西北名优花卉养植基地项目

图纸问题

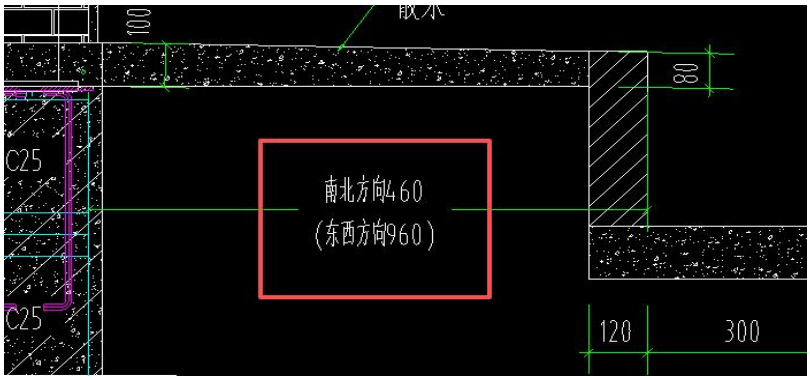
1.温室基础图中，图纸说明中独立基础混凝土标号和基础剖面图中混凝土标号不一致，需明确以哪个为准？

回复：已修改统一 C25

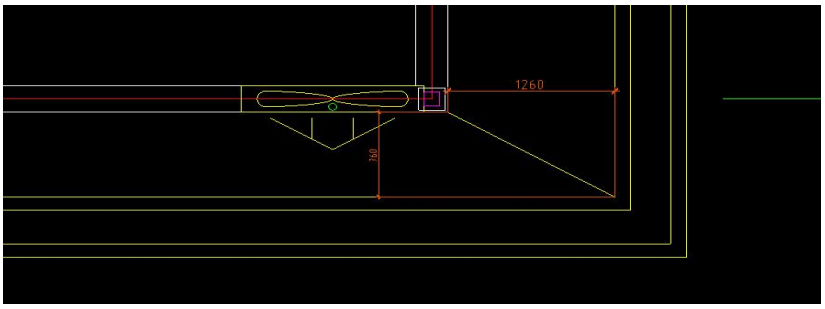
2.独立基础四周用圈梁连接，缺少圈梁结构图，请明确？

回复：有的

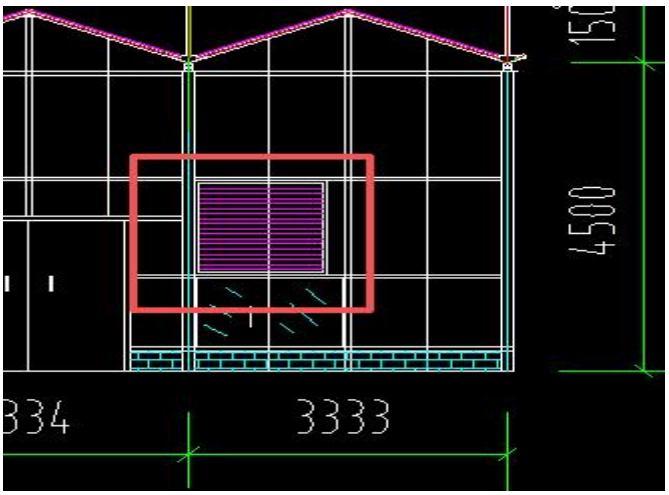
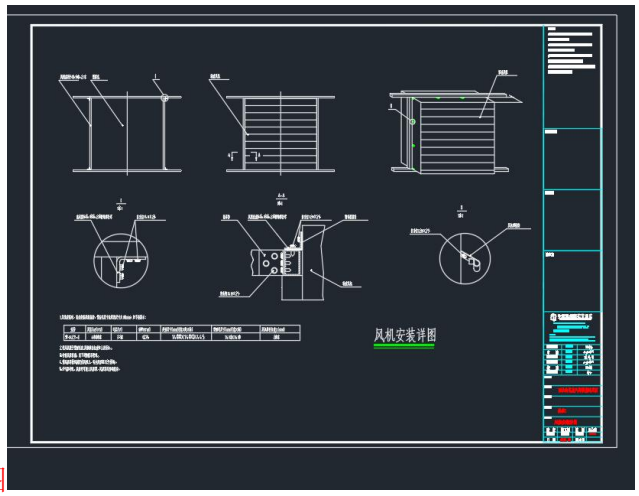
3.散水宽度平面图与剖面图尺寸不符，请明确？

4.此处位置是什么构件，无相应的做法，请明确？

回复：按详图，已修改

回复：风机，有安装详图

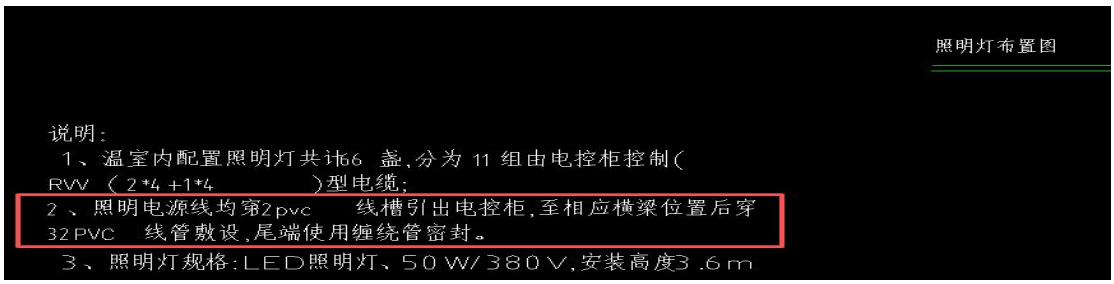
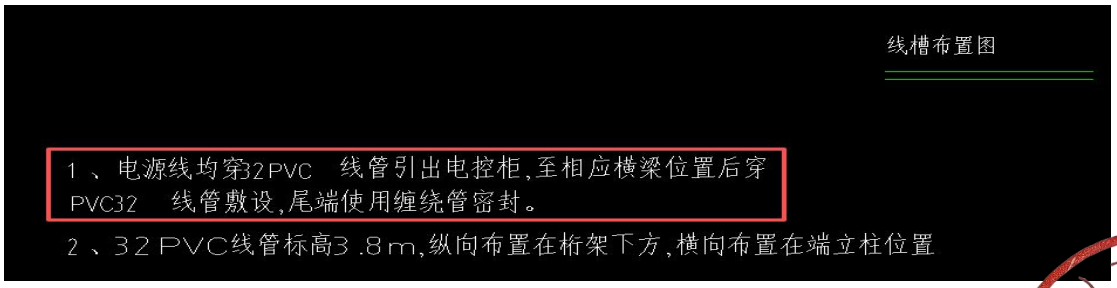
1. 温室 1、2 照明灯布置图说明中，照明电源线均穿 32pvc 线槽引出电控柜，而线槽布置图中，电源线均穿 32PVC 线管引出电控柜，需明确以哪个为准？

回复：线管

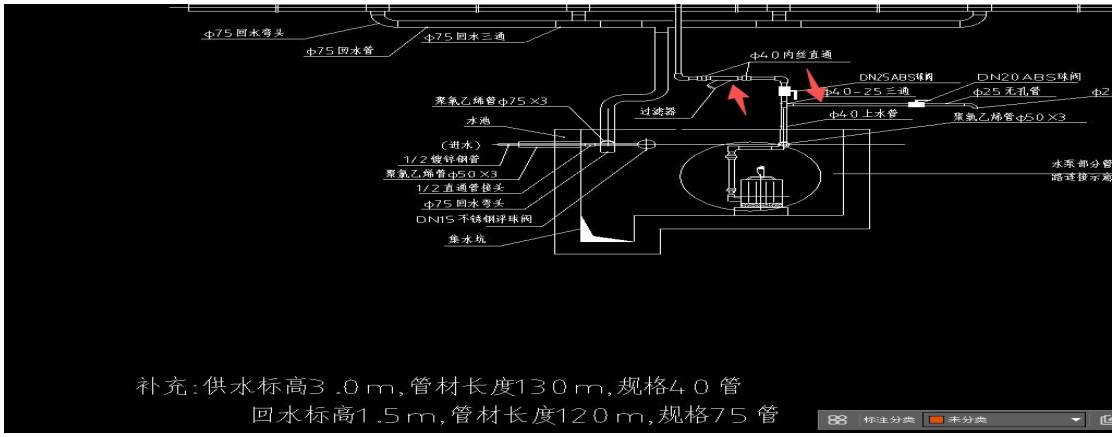
3. 如附图所示，温室 1、2 湿帘供水系统中，此处供水管道规格 DN25，图纸未明确 DN25 的工程量，需明确？

回复：已修改

供水主管道系统图

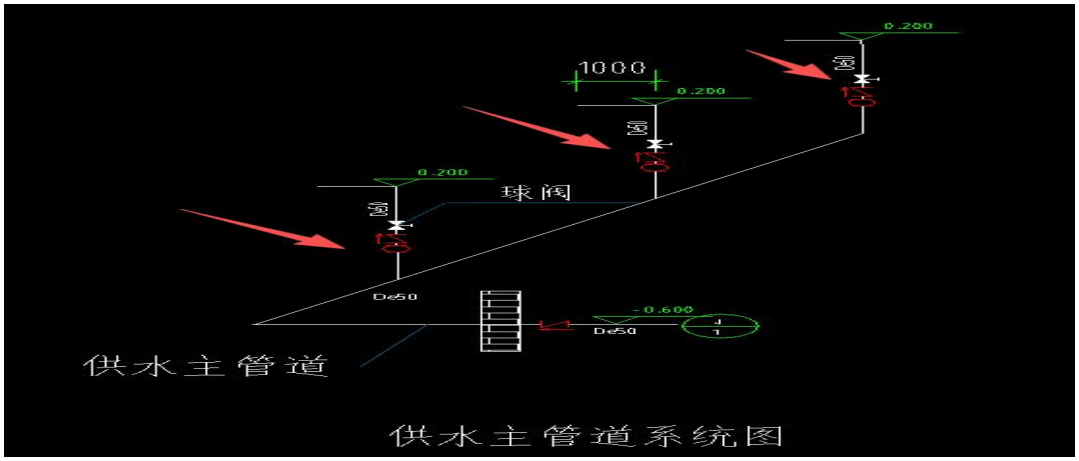
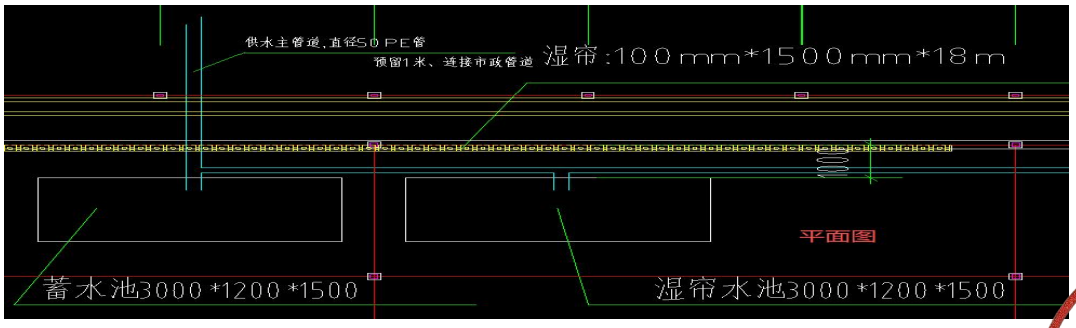
4. 如附图所示，温室 1、2 供水主管道系统图中，平面图未标注管道上翻位置，需明确？

回复：水池中间

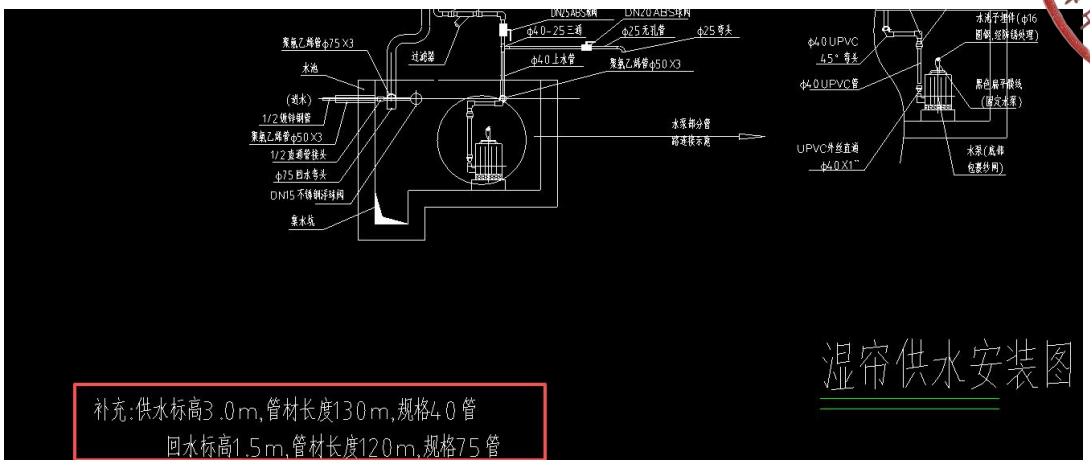
5. 如附图所示，温室 1、2 湿帘有 18 米和 28 米两个规格，请明确湿帘供水示意图中供回水工程量是哪个湿帘规格的量，另外一个规格的供回水工程量需明确？

回复：总和
